Objet : Modification n°2 - PLUi des Sources du Lac d'Annecy**V/Réf :**

Objet : Modification n°2 PLUi des sources du lac d'Annecy revue après commentaires des personnes publiques associées et de l'Autorité environnementale

Objet : Modification n°2 du PLU intercommunal des Sources du Lac d'Annecy

Avis sur les deux projets de création de STECAL en zones naturelles
dans le cadre de la modification n°2 du PLUi des Sources du Lac d'Annecy
au titre de l'article et L. 151-13 du code de l'urbanisme

3.1.1.2 ER 60 | "Secteur Seythenex" (Faverges-Seythenex)

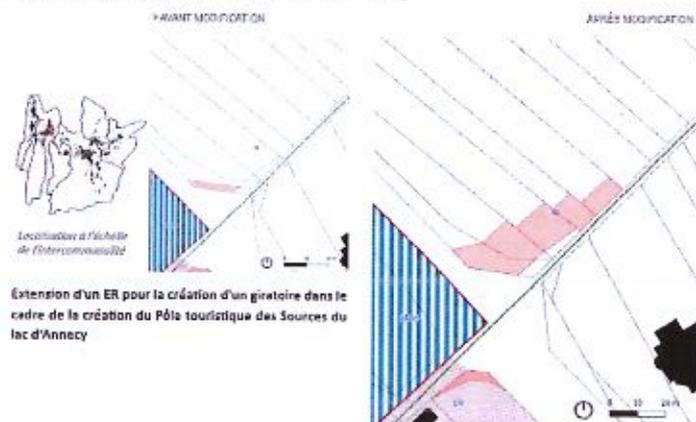
L'ER 60 est supprimé par suite de l'abandon du projet d'extension de l'école existante et des équipements parascolaires. Le secteur reste toutefois zoné UA (noyau urbain historique) alors qu'il est non bâti et situé en rive d'un vaste espace agricole actuellement exploité en prairie permanente. Ce zonage mériterait d'être questionné au regard de l'abandon du projet d'équipement public et de sa situation stratégique pour les milieux agricoles.

2.1.4 ER 31 "Pôle touristique des Sources" (Doussard)

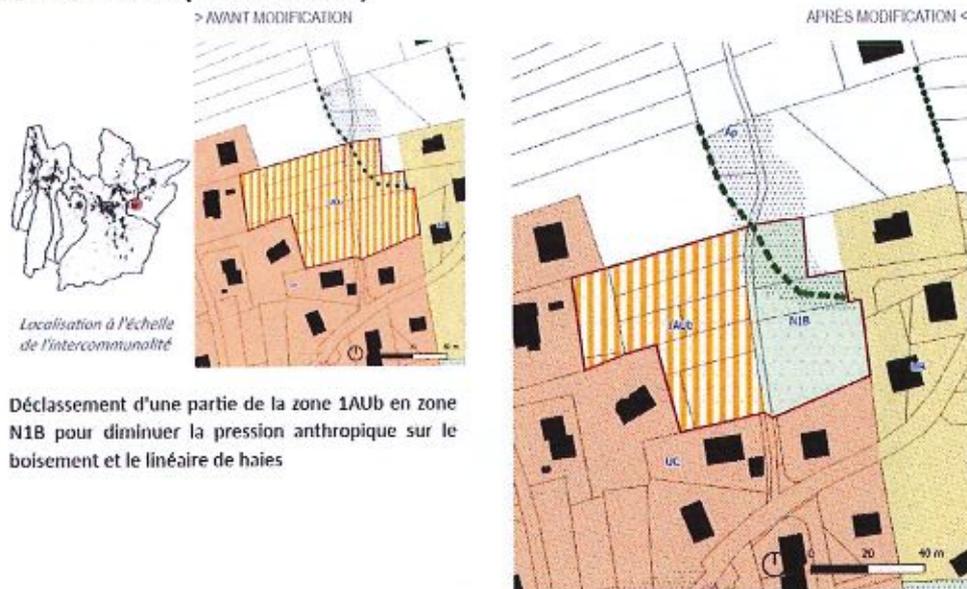
Cette modification consiste à l'agrandissement de l'emplacement réservé 31 en zone Ap (espaces agricoles à protéger en raison de leur qualité paysagère et/ou de leur intérêt environnemental) pour une surface totale de 779 m². Il n'est pas précisé la surface initiale de l'emplacement réservé mais l'augmentation semble conséquente par rapport au périmètre initial. Lors de la réunion de présentation du 2024 il a été expliqué qu'un déplacement de l'ER au sud, à l'est ou à l'ouest du carrefour actuel, sur des secteurs déjà anthropisés ou inscrits à urbaniser dans le cadre de l'OAP de la gare (1AUe*), n'était pas envisageable au regard du dévers du terrain. A défaut d'évitement c'est une mesure de compensation agricole qui est proposée par la mise en location de deux parcelles à l'agriculteur. Il n'est pas précisé qu'une partie importante de ces deux parcelles est anthropisée (parking). Cependant, la surface agricole disponible sur ces deux parcelles semble supérieure à la surface nouvellement consommée par l'Emplacement Réservé et elles sont proches des parcelles actuelles. En revanche, ces parcelles semblent déjà cultivées (prairies, RPG 2023). Il reviendra à la chambre d'agriculture de juger de la pertinence de cette compensation.

Au chapitre 2 *État initial de l'environnement et incidences de la modification*, l'évaluation environnementale caractérise les incidences comment moyennes sur un site à enjeux forts en raison du recours à une forme de compensation à défaut d'un évitement et d'une réduction totale.

L'incidence de cette modification est négative sur les milieux agricoles. Une compensation agricole est proposée mais mériterait d'être précisée au regard du caractère déjà agricole des parcelles proposées.

2.2.3 OAP E3 "Pôle touristique des Sources" (Doussard)

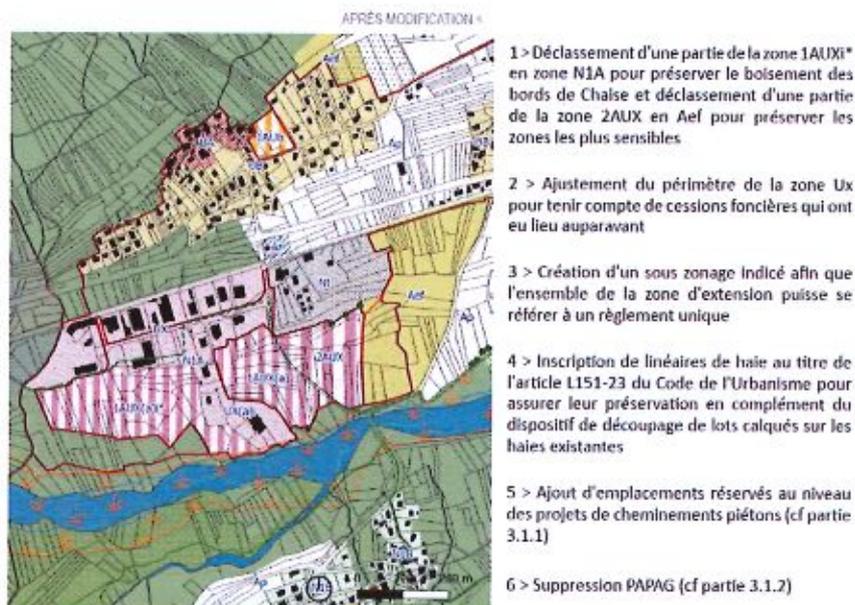
L'OAP est modifiée pour intégrer le projet de giratoire évoqué au 2.1.4 ER 31 "Pôle touristique des Sources" (Doussard). La programmation est également complétée par l'ajout de précisions sur la destination des espaces, leur localisation et leur phasage pré-opérationnel. De nouvelles intentions sont également ajoutées : qualité architecturale de l'ensemble, entraînée par le projet de Maison des Sources et la mise en œuvre de matériaux locaux et de labels environnementaux ; gestion des eaux en surface (implantation d'un ou plusieurs bassins de rétentions).

Ces ajouts contribuent à limiter l'impact environnemental du projet globalement situé sur des terres dont les enjeux environnementaux sont limités et non cultivables, à l'exception du giratoire précité (2.1.4).

2.8.1 Création d'un STECAL pour l'implantation d'une aire d'accueil des gens du voyage (Faverges-Seythenex)

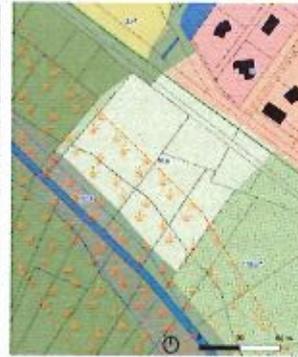
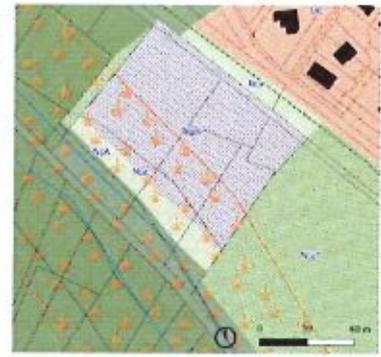
L'évaluation environnementale indique que la création d'un STECAL sur ce périmètre n'a pas d'incidences environnementales négatives dans la mesure où les aménagements sont cadrés par un arrêté préfectoral autorisant les constructions « dès lors qu'elles ne sont pas incompatibles avec l'exercice d'une activité agricole, pastorale ou forestière dans l'unité foncière où elles sont implantées et qu'elles ne portent pas atteinte à la sauvegarde des espaces naturels et des paysages ». Ces installations impliquent nécessairement une artificialisation du site, notamment par les exhaussements et affouillements rendus possibles, et donc un impact sur les milieux, qui ont été soustraits, par leurs usages, à l'espace de bon fonctionnement du Saint-Ruph. **Le dossier ne précise pas si des déchets inertes ont bel et bien été stockés sur site, ce qui semble être le cas au regard des photographies aériennes.** Cette information permettrait pourtant de mettre en perspective les impacts environnementaux le cas échéant. Par ailleurs, une vigilance accrue doit être apportée à la gestion des flux et déchets sur site, ce qui ne ressort pas du règlement écrit.

Le périmètre du STECAL a été revu pour ne pas venir en rive de la rivière du Saint-Ruph. Il se situe toujours partiellement dans la trame d'espace de bon fonctionnement des zones humides inscrite au PLUi.

Contrairement aux autres évolutions, l'évaluation environnementale ne présente pas de tableau synthétisant les enjeux et incidences de cette évolution. En l'état des d'informations transmises sur l'état initial du site et du zonage de STECAL proposé, **l'incidence de cette modification est difficilement évaluable mais semble potentiellement négative sur les milieux les milieux naturels. Elle est à mettre en perspective avec le besoin de création de places prévu au Schéma Départemental d'Accueil des Gens du Voyage (SDGV) de Haute-Savoie et l'impossibilité de localiser ce site ailleurs.**

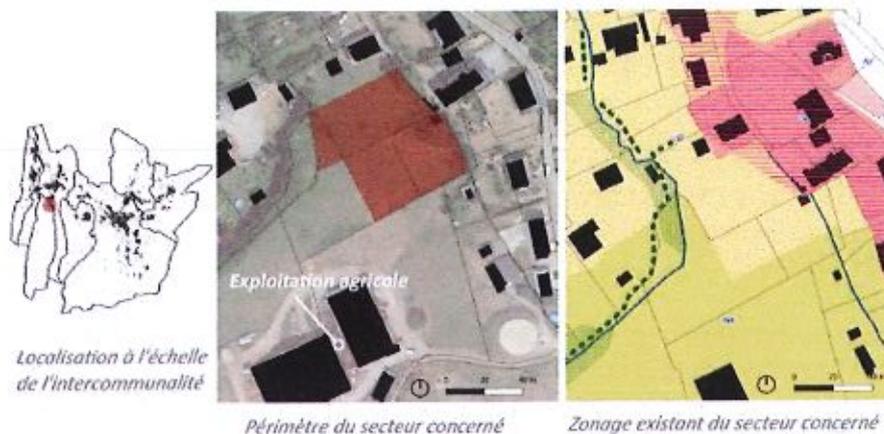
Le site de projet se situe à proximité de la rivière Saint-Ruph, cours d'eau en très bon état écologique figurant au plan de Parc, et de la zone humide du Saint-Ruph, des Boucheroz au Golf de Giez (CEN74, 2009). La présence du Pic noir, une espèce protégée au niveau national (préoccupation mineure), a été identifiée dans la ripisylve de la rivière.
